ც ნ ო ბ ა

მისამართი: კრწანისის ქ. №58

ფუნქციური დანიშნულება: მრავალბინიანი საცხოვრებელი სახლი
III კლასი

ობიექტის ადგილზე შემოწმებით (17.10.13) დადგინდა:

გულსუნდა ბეგოიძე	21.10.2013
მისამართი: ქ. თბილისი, კრწანისის ქ 58	მასშტაბი: 1:500

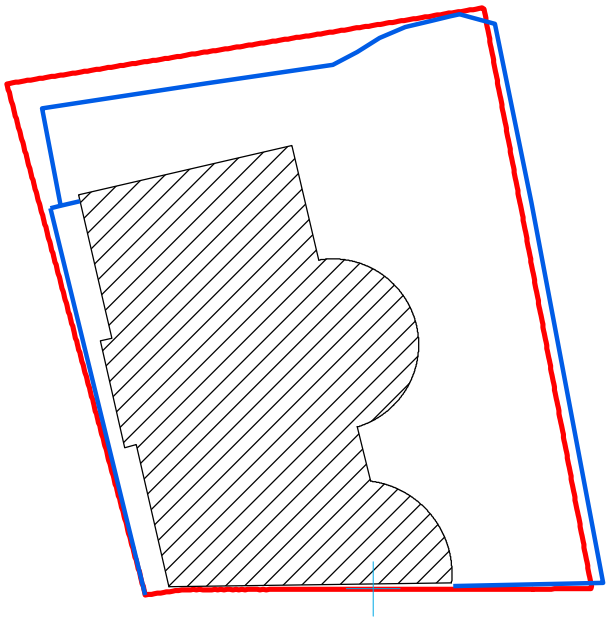
ღობის ნაწილი სცდება წითელ ხაზს.
